Verlag huishoudelijke elektrische installatie op laagspanning en zeer lage spanning

Referentie: 006-20260205-01	Datum controle: 05/02/2026
Keurder: 006

Eigenaar:	Onbekend	EAN-code:	541448820056892237
Adres installatie:	Wouter van Gierlestraat 2, 2360 - Oud-Turnhout	Nummer teller(s):	Lgz0469729823
		Distributienetbeheerder installatie:	Fluvius
Datum uitvoering installatie:	<input type="checkbox"/> Vóór 01/10/1981 <input checked="" type="checkbox"/> Tussen 01/10/1981 en 01/06/2020 <input type="checkbox"/> Vanaf 01/06/2020		
Type:	<input checked="" type="checkbox"/> Wooneenheid <input type="checkbox"/> Niet-huishoudelijk <input type="checkbox"/> PV <input type="checkbox"/> Batterij <input checked="" type="checkbox"/> Laadpaal

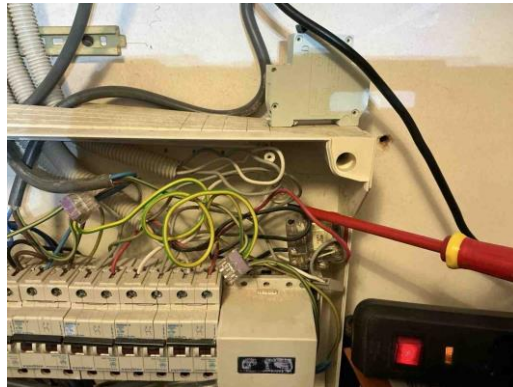
B17 - De voedingsspanning is niet op elk bord vermeld (Boek 1: 3.1.3.3).

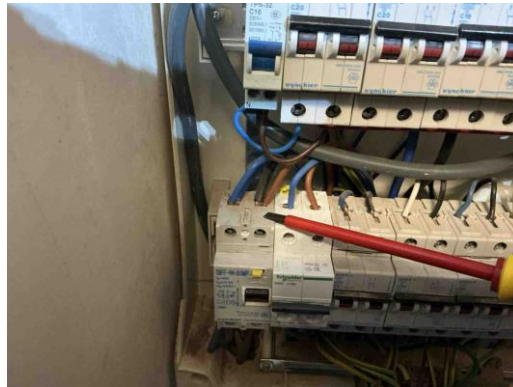
T21 - Het elektrisch materieel is niet geplaatst volgens de voorschriften van de fabrikant/ regels van goed vakmanschap . (Boek 1: 1.4.1.3)

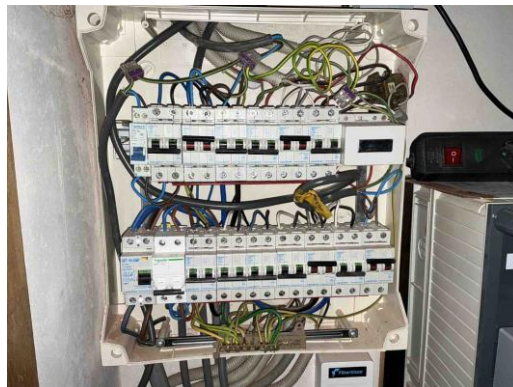
B16 - De interne soepele geleiders zijn niet aan beide uiteinden voorzien van samenknijpende hulzen of evenwaardig (Boek 1: 5.3.5.5).

D04 - De hoofddifferentieelstroominrichting is niet verzegelbaar (Boek 1: 4.2.4.3).

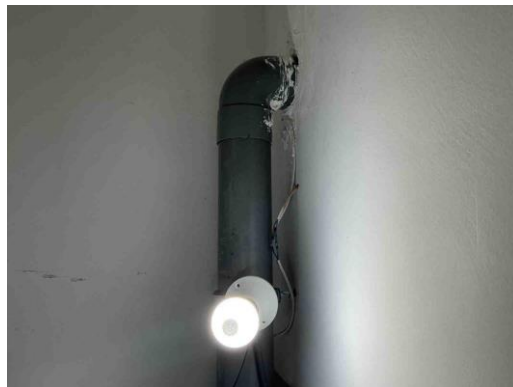
I01 - De waarde van de isolatieweerstand per kring dient tenminste 0,50 Mohm ($1000 \times U_{test}$) te zijn (Boek 1: 6.4.5.1).

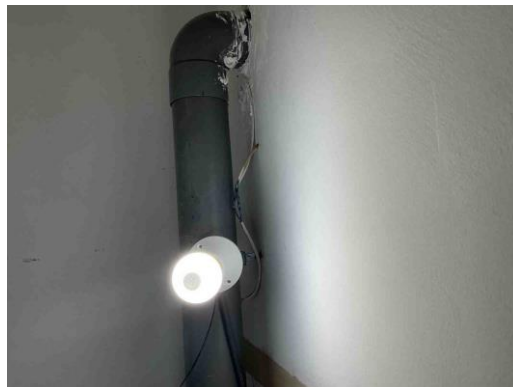
C21 - Het gebruik van geleiders van het type VOB, zonder bijkomende afscherming is niet toegestaan (Boek 1: 5.2.9.6).

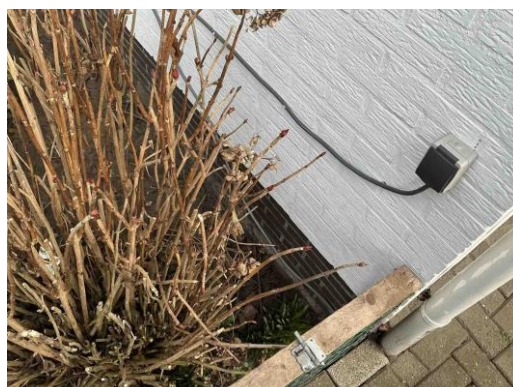
C26 - De verbindingen zijn niet gebeurd in borden, in aftakdozen, aan de klemmen van contactdozen, schakelaars of in de verlichtingstoestellen (Boek 1: 5.2.6.1).

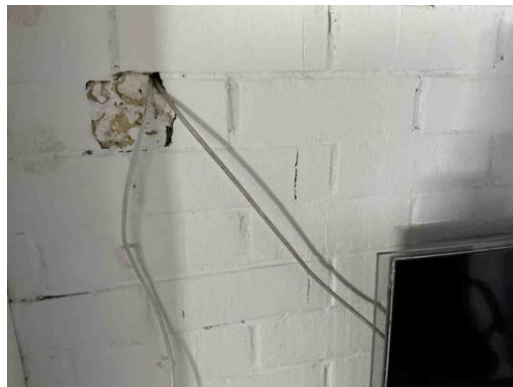
C38 - Het gebruikte kabeltype (snoerkabel) voldoet niet aan de specificaties die van toepassing zijn op voedingsleidingen voor vaste installatie (Boek 1: 1.4.2.1, 5.2.6.2).

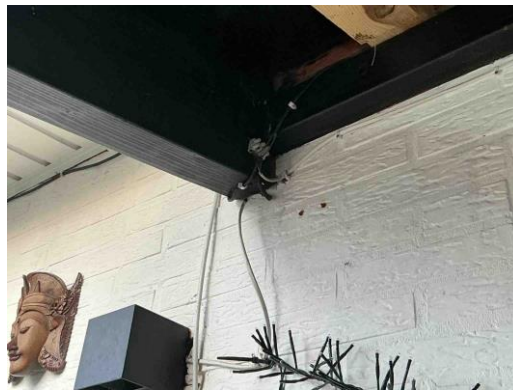
C35 - Er zijn doorverbindingen gemaakt met lusterklemmen; er kon niet aangetoond worden dat deze klemmen geschikt zijn voor de aanwezige spanning, stroom en draadsectie en dat ze "CE" zijn (Boek 1: 1.4.2.1.).

C30 - De deksels van de aftakdoos/aftakdozen ontbreken (Boek 1: 4.2.2.1, 5.2.6.1).

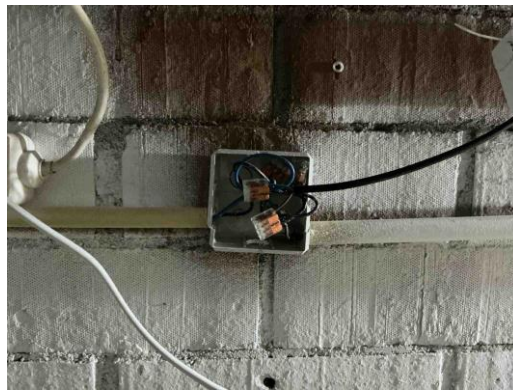
C35 - Er zijn doorverbindingen gemaakt met lusterklemmen; er kon niet aangetoond worden dat deze klemmen geschikt zijn voor de aanwezige spanning, stroom en draadsectie en dat ze "CE" zijn (Boek 1: 1.4.2.1.).

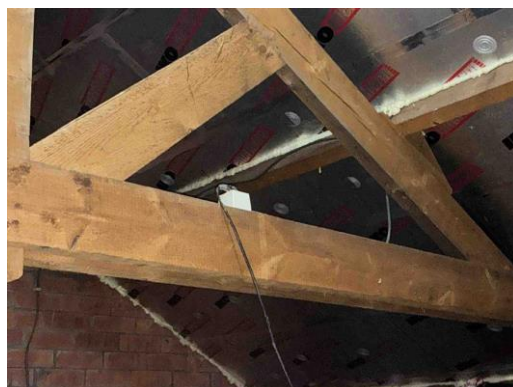
Draadsectie onvoldoende verlichting kelder
